DODATEK č. 2 ke Smlouvě o dílo

Dodatek č. 2 ke Smlouvě o dílo na realizaci stavby „Stavební úpravy domu č. p. 288/9 v Čáslavi se změnou v užívání“ ze dne 12.06.2020

REKAPITULACE ZMĚNOVÝCH LISTŮ

PŘÍLOHA ZMĚNOVÉHO LISTU

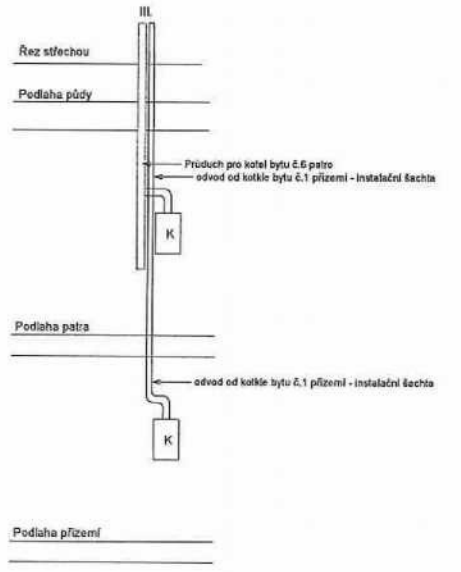
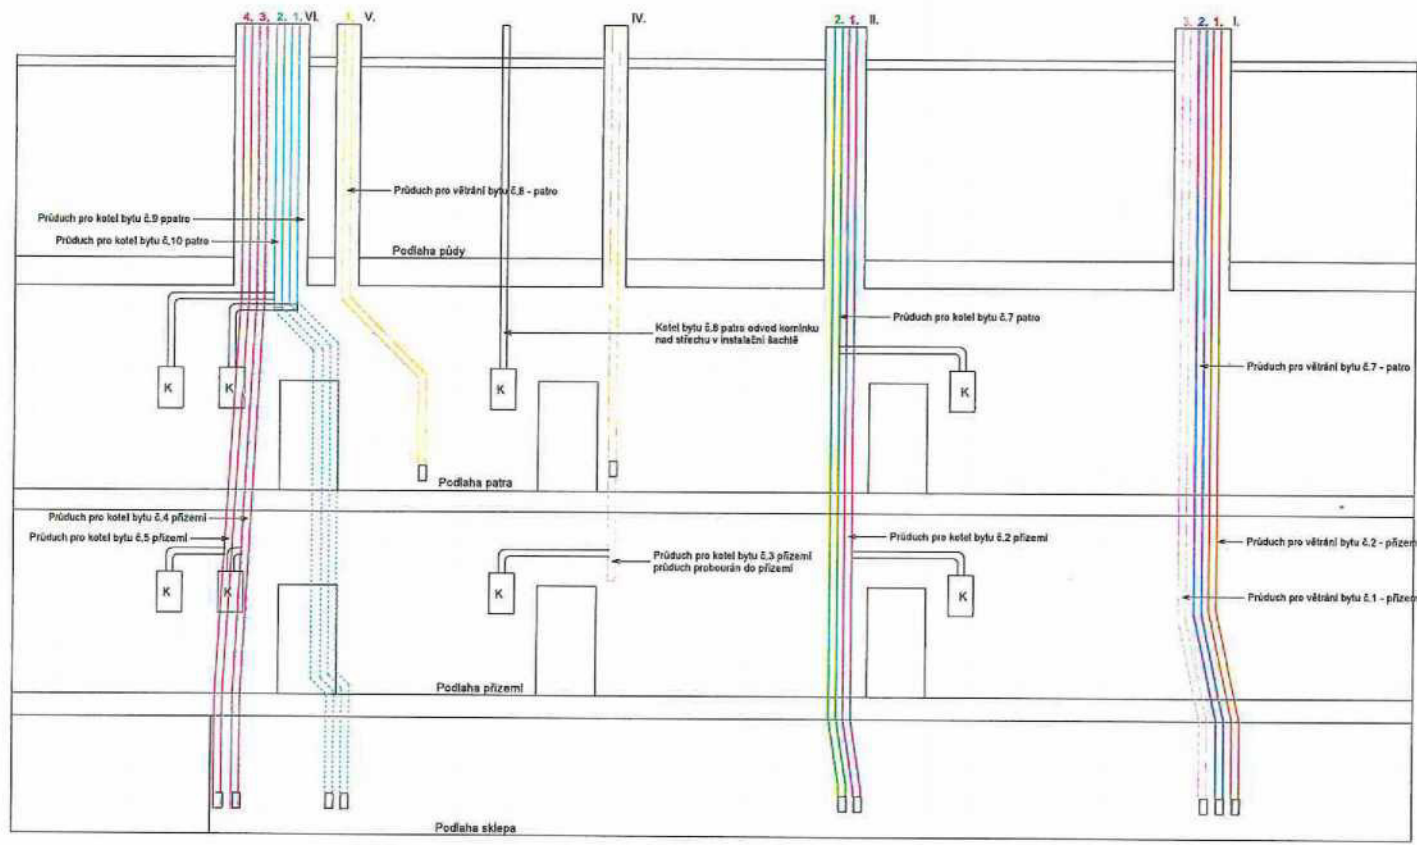
POPIS:	Projektová dokumentace řeší odvod spalin a přívod vzduchu ke kotlům pomocí koaxiálního odkouření mezi kotly a stávajícími komínovými průduchy s tím, že před realizací prací dojde k bližšímu zhodnocení stavu komínových těles. Dle pasportizace jednotlivých průduchů a detailní kontroly technického stavu komínů bylo doporučeno zprůchodnění, vyčištění a vyložkování komínů.
ODŮVODNĚNÍ:	Z hlediska zákona č. 134/2016 Sb., o zadávání veřejných zakázek v platném znění se jedná se o nepodstatnou změnu závazku ze smlouvy, jejíž potřeba vznikla v důsledku okolností, které zadavatel jednající s náležitou péčí nemohl předvídat, přičemž tato změna nemění celkovou povahu veřejné zakázky a jejíž hodnota je nižší než 50 % - dle § 222 odst. 6 ZZVZ. Hodnota této změny (v součtu VCP a MNP) činí 239.411,39 Kč, což představuje 1,77 % původní hodnoty závazku ze smlouvy o dílo. Celkový cenový nárůst související se změnami dle odst. 6 § 222 ZZVZ při odečtení stavebních prací, služeb nebo dodávek, které nebyly s ohledem na tyto změny realizovány, činí 1.079.223,02 Kč, což představuje 7,96 % původní hodnoty závazku ze smlouvy o dílo (tzn. nepřesahuje 30 % původní hodnoty závazku).
